Mission régionale d'autorité environnementale
Grand Est

**Avis délibéré sur le projet d'aménagement d'un lotissement
de la Croix**

à Beinheim (67)

n°MRAe 2023APGE83

Figure 5 : Hauteurs d'eau modélisées des crues centennales

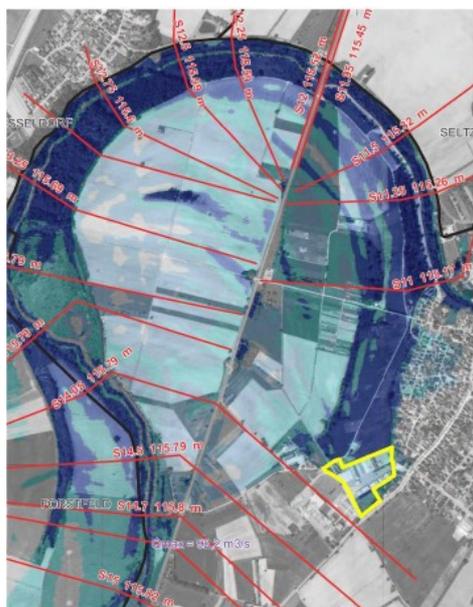
L'Ae s'étonne du choix du pétitionnaire de maintenir des habitations en zone inondable et recommande de préciser les mesures constructives prévues pour maintenir une conception hydraulique transparente notamment au niveau des immeubles collectifs.
